# 地震動を考慮に入れた原発老朽化の検討

原発老朽化問題研究会 ●湯浅 欽史

## 東電は柏崎刈羽原発7号機を どのようにして運転再開に持ち込んだか

—隠蔽されつづける再循環ポンプ・モータケーシングの耐震脆弱性—

原子炉冷却材再循環ポンプモーターケーシングのイメージ図

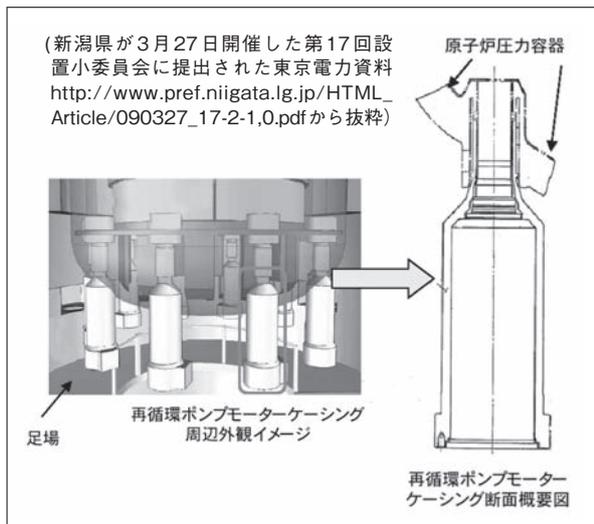
人を欺さかねない東電の報告書、そしてその報告書をひたすら受動的に読むだけの御用学者、有識者。この危険きわまりない、伝統的、常態的構図の中でいまなお隠蔽されつづけているのが、東電・柏崎刈羽原発7号機の「再循環ポンプ・モータケーシング」（次頁図参照）の耐震脆弱性だ。

この問題を設備小委員会で最初に取り上げたのは小岩昌宏委員だった。小岩委員がそれを問題にしたのは当然すぎる理由からだった。東電の耐震安全性評価報告書には、新耐震指針にもとづく基準地震動Ssでモーターケーシングに195 MPaという「軸圧縮応力」が生じ、その許容値は207 MPaであることが明記されていたからだ。許容値と発生応力の差——安全裕度——は、たった12 MPa、率にしてわずか約6%だ。このことは、もし基準地震動Ssに匹敵する、あるいはそれをほんの少し上回る地震動が起きると、モーターケーシングが、「がくっ」と局部的に一気に変形(これを座屈現象という)しかねないことを意味している。

図にあるように再循環ポンプ・モーターケーシングは、原発の中核機器である原子炉圧力容器の底に計10個付いている。だから万一そのうちの 하나가座屈でもしたら、高圧の冷却材が吹き出し、一気に冷却材喪失事

しかし東電はここまではある程度正直だったと言えるかもしれない。むしろ、保安院や安全委員会の配慮が先行していたと言うべきかもしれない。東電が明白な嘘と疑わしい主張を展開しはじめたのは、小岩委員の質問に対する釈明からだ。10個のモーターケーシングは、いわばゾウの鼻のように、原子炉圧力容器の底からぶら下がっているから、地震時にはそれが大きく揺れ、前述の「軸圧縮応力」が大きくなったり、「曲げ応力」、「膜応力」といった種類の応力が大きくなったりする可能性がある。それらの応力が大きくなるかどうかは、当然、地震時にそれがどのような振動にさらされるかによるが、モーターケーシングの「減衰定数」と言われるものにも大きく依存している。減衰定数が小さければ応力は大きくなり、減衰定数が大きければ応力は小さくなる。だが、モーターケーシングが実際にどういう減衰定数を有しているかは理論的にはわからない。そこで「JEAG 4601」という関係指針は<sup>(3)</sup>、モーターケーシングのような溶接構造物には減衰定数1%を使うよう要求している。ただし、但し書きがあって、実験で妥当性が確認されていれば大きい減衰定数を使ってもよいとしている。

ている減衰定数1%を使ったと、報告書に明記していた。ところが、新潟県の設備小委員会で再循環ポンプ・モータケーシングの安全裕度がきわめて少ないことが問題になると、東電は一転、「7号機の建設時には減衰定数3%を使用した」と主張しはじめ、耐震安全性の評価でも1%ではなく3%を使えば軸圧縮応力は183 MPaに落ちるから安全性に何の問題もない、と言いはじめた。そして建設時に使用した減衰定数3%の実験的根拠として、1998年にある国際会議に提出された論文を引き合いに出し、その論文名を小岩委員への回答文書に明示した。
